**NOTA ACLARATORIA y ENMIENDA N°1**  
**IC URU/18/002-931 “Consultor/a Ingeniero/a civil perfil hidráulico ambiental para el estudio hidrológico e hidráulico del arroyo Canelón Chico en la ciudad de Canelones”.**

Con fecha 20 y 21 de abril de 2020, se recibieron las siguientes consultas que se transcriben a continuación, con sus correspondientes respuestas:

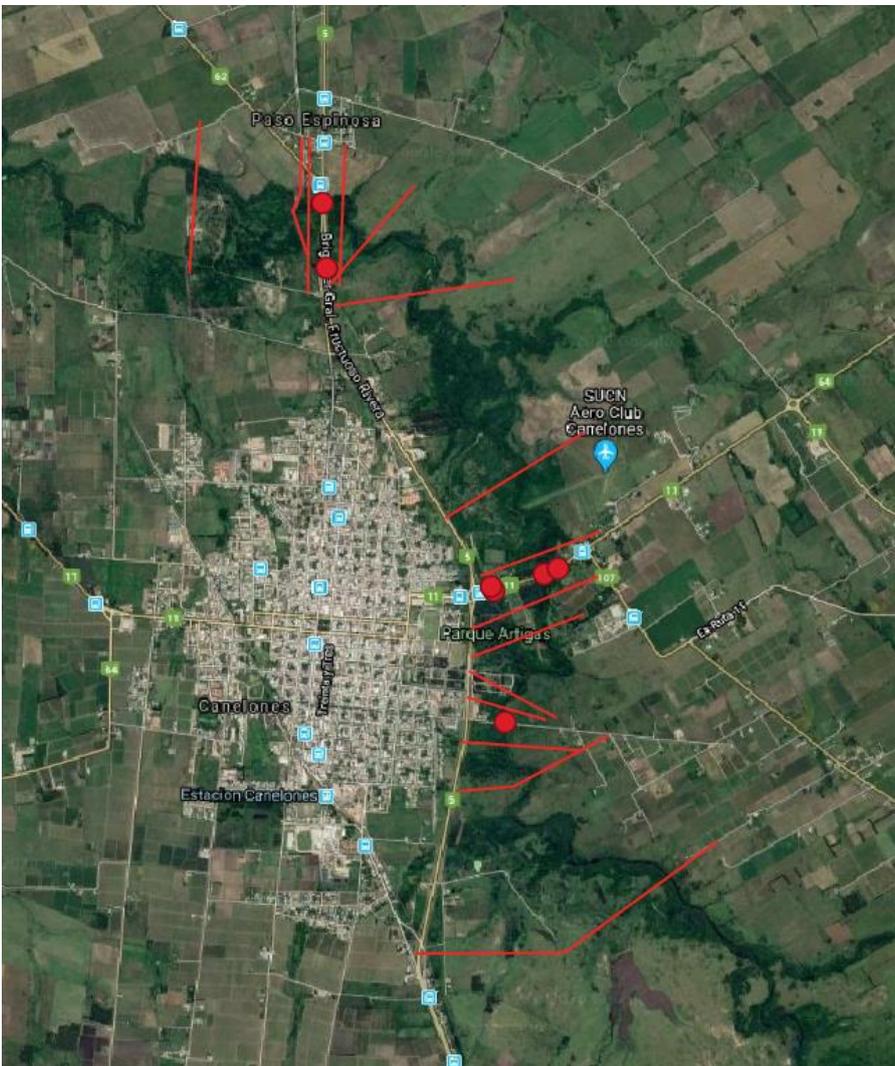
CONSULTA 1: ...”quisiera saber cual es la información que se tiene de relevamiento de secciones transversales (cuantas secciones), si son puntos y en qué tipo de sistema de referencia tienen y si con esa información más los DEM del vuelo uy se puede realizar el análisis hidráulico o es condición necesaria realizar un relevamiento topográfico/ batimétrico adicional.”

**RESPUESTA 1: Al mismo tiempo que el llamado a este trabajo, se está realizando el llamado para realizar el relevamiento topográfico, el cual se prevé salga al público en unos días. Por este motivo no se prevé que en el llamado al consultor para el estudio hidráulico se realicen trabajos de topografía.**

**Los trabajos solicitados en el llamado a realizar el relevamiento topográfico incluyen:**

- **relevamiento de secciones transversales al arroyo**
- **relevamiento de puentes, alcantarillas y otras infraestructuras que atraviesen el cauce**
- **registro fotográfico**

**Los puntos relevados deberán entregarse georeferenciados en coordenadas UTM Zona 21 Sur y cotas referidas al cero Oficial y EGM08. Estos puntos estarán vinculados planialtimétricamente a la red oficial de puntos geodésicos del Servicio Geográfico Militar, con un error máximo de +/- 0.1m.**

En la figura a continuación se presentan las secciones (15) y los puentes o alcantarillas (5) que se ha solicitado relevar y que estarán disponibles para el estudio hidráulico.
